OGGETTO: Relazione tecnica di fine lavori di bonifica fase 1 ex art. 248 d.lgs. 152/2006 ex Isotta Fraschini Via Milano n. 7 – Saronno.

In data 14.05.2024 (agli atti arpa prot. n. 76537 del 14.05.2024) è pervenuta dalla società Geologica di Bollate la relazione tecnica in oggetto comprensiva di:

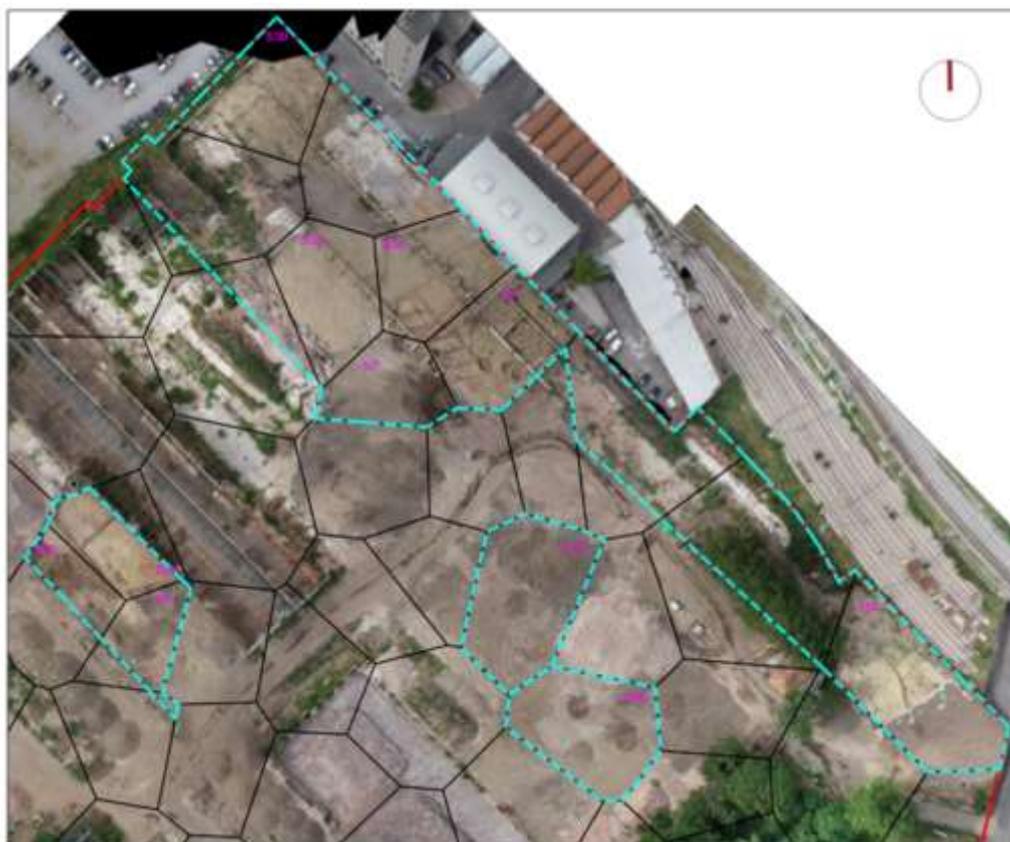
Il sito è ubicato in Via Milano n. 7 Saronno, identificato al foglio catastale 15 ed ha una superficie di 117.000 mq di cui 70.000 costituiti dalle ex aree produttive e 50.000 mq erano costituiti dalle aree esterne in cui era presente una fitta vegetazione (arbusti). La bonifica fase 1 interessa una superficie di 15.145 m² e riguarda le aree di cui alle particelle catastali 19, 146, 147 e 148. Si riporta di seguito stralcio planimetria del sito con individuate le aree in bonifica fase1 con linea di color ciano.

Dall'esame dei risultati analitici si evidenzia che le pareti delle celle S20(parte), S23 (parte), S34, S38, S39, N6, N7 sono risultate conformi alle CSR calcolate con l'AdR approvata. Invece le pareti delle celle T34, S18, S40, N4, S24 risultate non conformi, sono state arretrate oltre il

limite del perimetro fase 1, di conseguenza è possibile concludere che tali poligoni siano stati bonificati (vedi arretramenti figura 1).
